RESOLUCIÓN No.

POR MEDIO DE LA CUAL SE OTORGA UN PERMISO DE VERTIMIENTOS Y SE ADOPTAN OTRAS DETERMINACIONES

LA DIRECTORA DE LA REGIONAL VALLES DE SAN NICOLÁS DE LA CORPORACIÓN AUTÓNOMA REGIONAL DE LAS CUENCAS DE LOS RÍOS NEGRO Y NARE, CORNARE.

2. Que técnicos de CORNARE, proceden a realizar visita técnica el día 13 de mayo del año en curso, generándose el informe técnico **IT-03050-2025 del 16 de mayo de 2025**, en el cual se observa y concluye lo siguiente:

A continuación, se presenta el tramo del PORH y el punto de descarga:

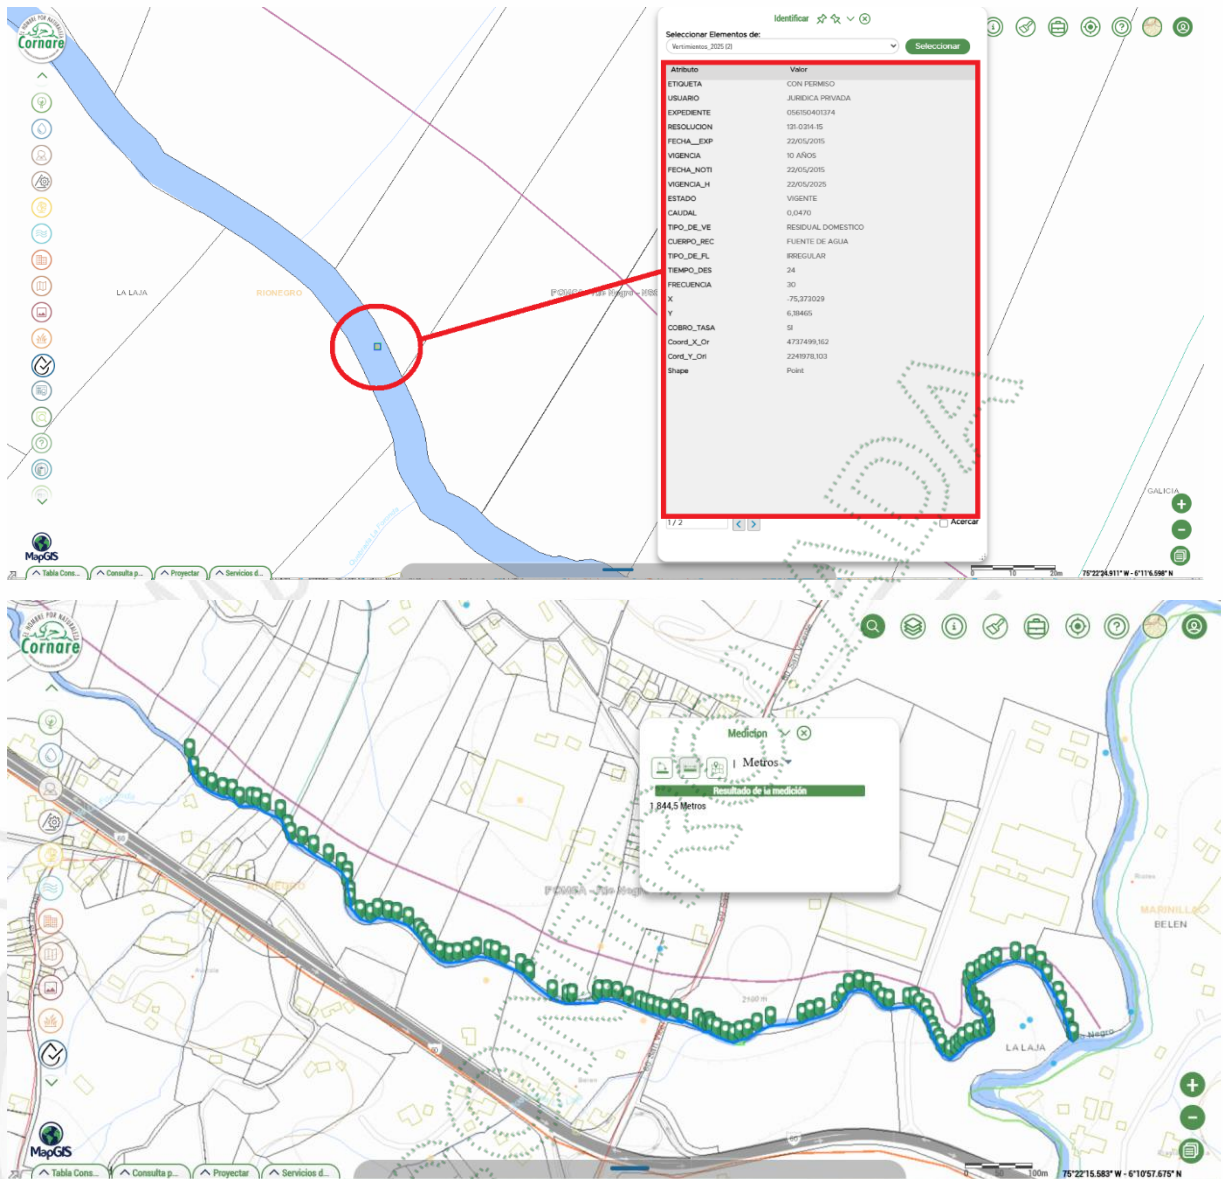
El punto de descarga se realiza en el tramo XIII Quebrada La Mosca. Desde 500 metros antes de llegar a la autopista Medellín-Bogotá Sector Villa Flor Vereda Romeral del Municipio de Guarne, hasta desembocadura sobre el río Negro en el Municipio de Rionegro.

Aunque no se trata de la renovación del permiso de vertimientos otorgado mediante la Resolución 131-0314-2015 del 22/05/2015 modificado mediante la resolución 131-1051-2020 del 20/08/2020, se tiene que dentro del PORH se encuentra contemplado este vertimiento, de tal forma que el tramo cuenta con la suficiente capacidad de dilución para asimilar el vertimiento por un caudal de 3,578 L/s que contiene aguas residuales domésticas (0.3 L/s), no domésticas (0.078 L/s) e industriales (3.2 L/s) tratadas.

El tramo afectado puede comprender una distancia de 1800 metros aproximadamente, antes de su confluencia con el Río Negro, en el cual no se reportan permisos de concesión de agua sobre el cauce del tramo, solo un vertimiento doméstico a los 600 metros, por lo que, el vertimiento puede ser asimilado aún en condiciones de incumplimiento de la resolución 0631 de 2015.

Tramo del vertimiento donde no se evidencias captaciones sobre el cauce según el AIG de Cornare.
